Datum	12/12/2018
Dokumentennr.	SUPAIR_2018/12/002
Seite	1 / 2

SICHERHEITSMITTEILUNG

THEMA : ACRO BASE

Rückenverstellung Gurtband Beschädigung

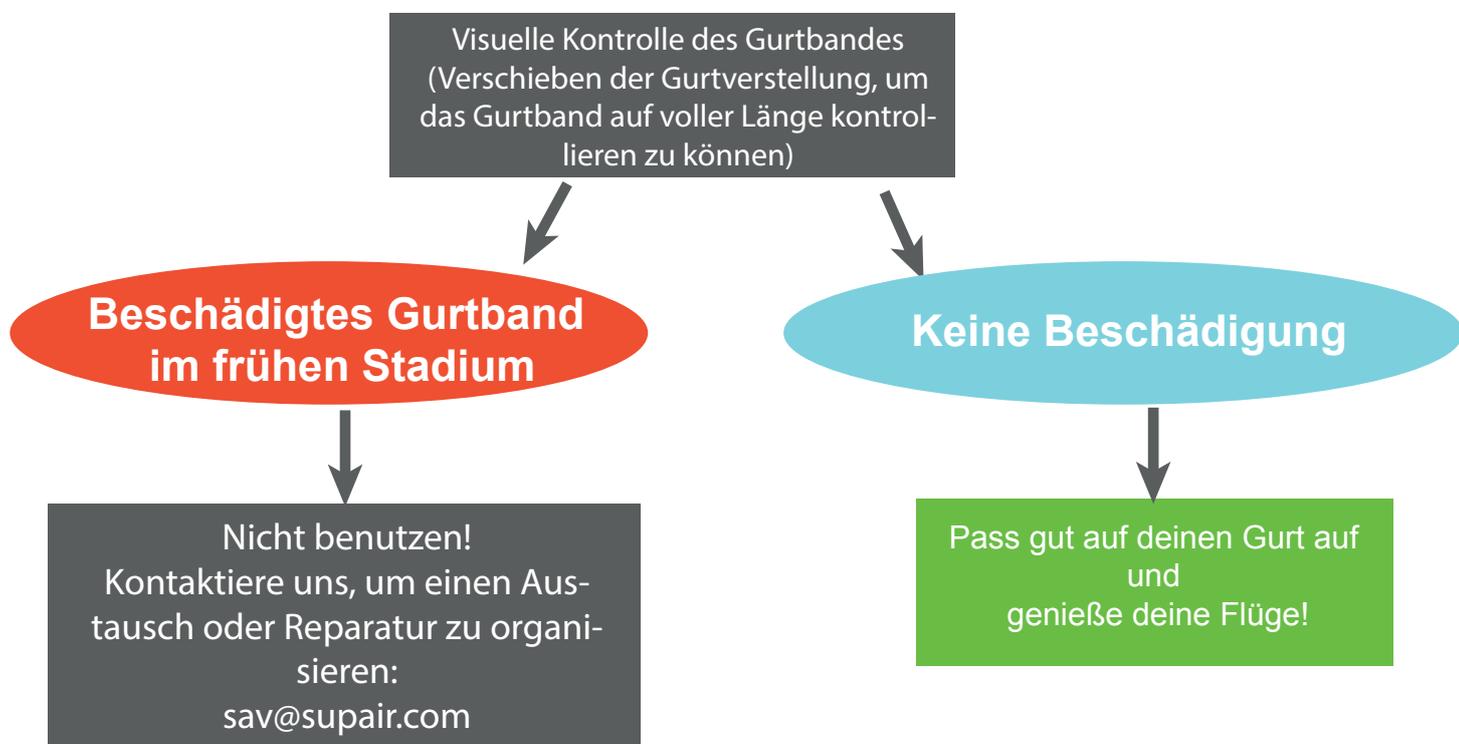
Die obere Neigungsverstellung am Rücken kann durch die Metallschnalle beschädigt werden. Bis hin zur vollständigen Durchtrennung.

Dieses Gurtband betrifft nicht die tragende Struktur des Gurtes, jedoch führt sie zum unerwünschten Abkippen und mangelnder Unterstützung des Piloten im Rückenbereich.

Unerwünschtes Abkippen ist die Folge.

Dadurch hat der Pilot mangelnde Kontrolle in gewissen Flugphasen.

FRIST : Die Kontrolle muss **SOFORT** erfolgen.
